# 汕头市升平建筑设计院有限公司

## 修改设计通知单

建筑专业第 1 号 2023 年 11 月 日

业务号	2021-004S	建设单位	广东彼客食品实业有限公司	工程名称	膨化食品和焙烤食品生产项目
-----	-----------	------	--------------	------	---------------

门房-1、大门局部平面图(改)

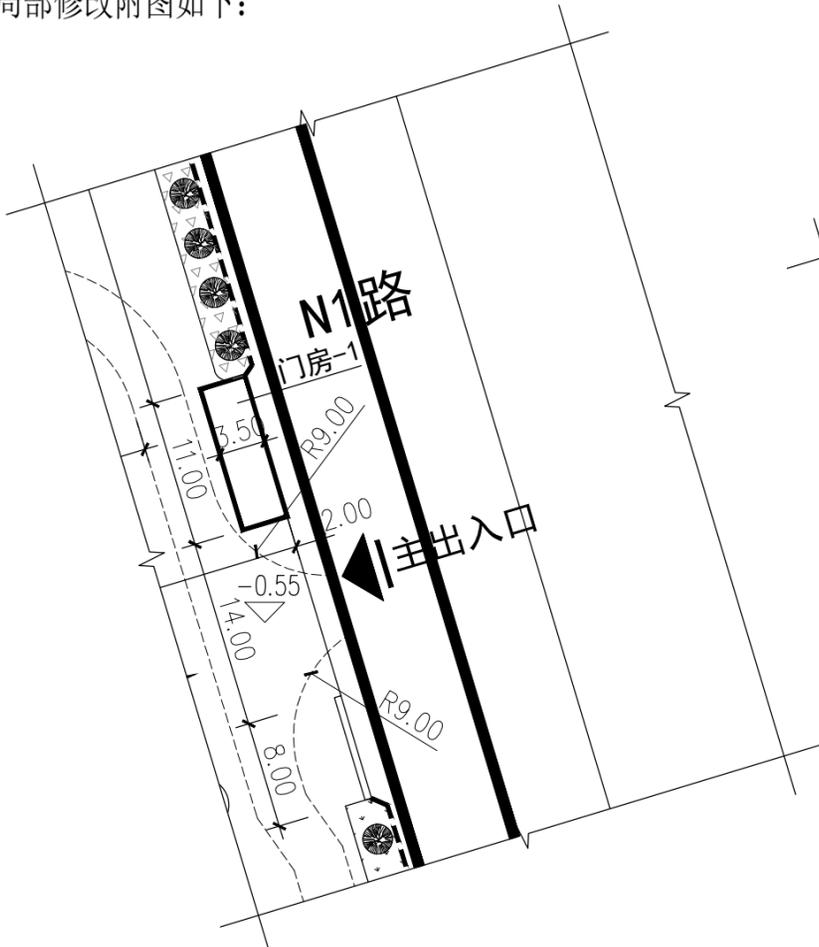
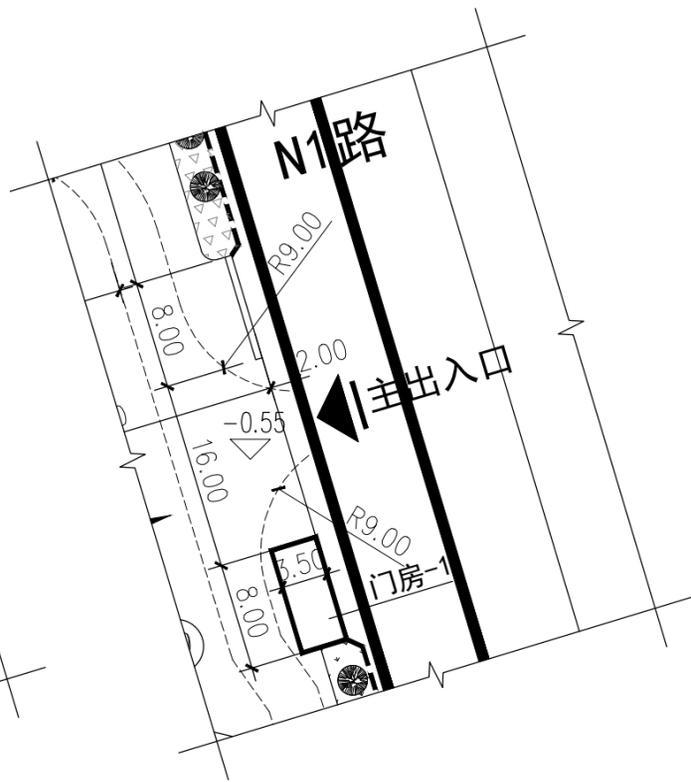
1. 门房-1处大门原设计宽度为16米，现减小为14米；门房-1原设计长度为8米，现扩大为11米（宽度3.5米不变）；门房1与门牌位置调换。
2. 门房-2处大门原设计宽度为6米，现改为10.7米。
